**Modifications aux**  
***Exigences techniques de raccordement de centrales***  
***au réseau de transport d'Hydro-Québec***  
**et aux**  
***Limites d'émission de perturbations dans le réseau***  
***de transport d'Hydro-Québec***

**Modifications proposées aux  
Exigences techniques de raccordement de centrales au réseau de transport d'Hydro-Québec**

**Modifications proposées aux  
Limites d'émission de perturbations dans le réseau de transport d'Hydro-Québec**

**Annexe – Figures ou schémas des ETRC et des LÉP visés par la décision D-2018-145 dont le remplacement est proposé aux pièces HQT-3, Document 1 et HQT-4, Document 1**

Figure 6, ETRC

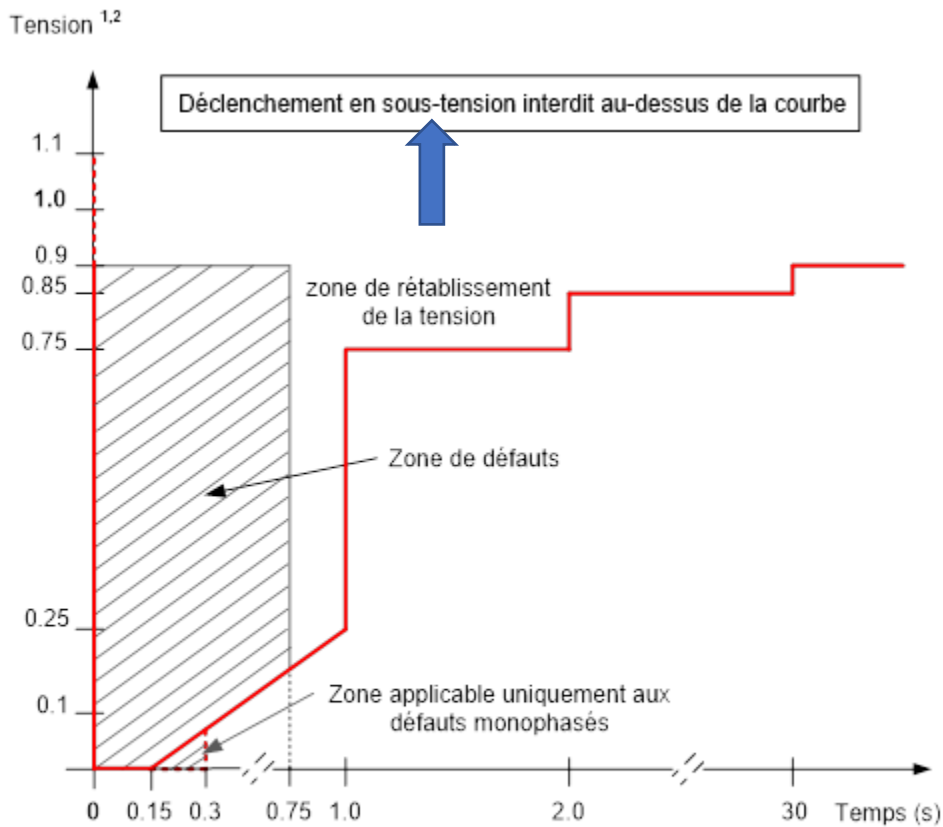
Ajout d'une modalité discrétionnaire afin de réduire, lorsque possible, les ajouts ou modifications des systèmes de protection et de télécommunications.  Ajustement, y compris au titre de la figure 6 : Sous-tension durant laquelle la <i>centrale</i> utilisant des <i>SERMO</i> doit demeurer en service (Low Voltage Ride Through) à la suite d'une <i>perturbation</i>	<b>A, S</b>	s. o.
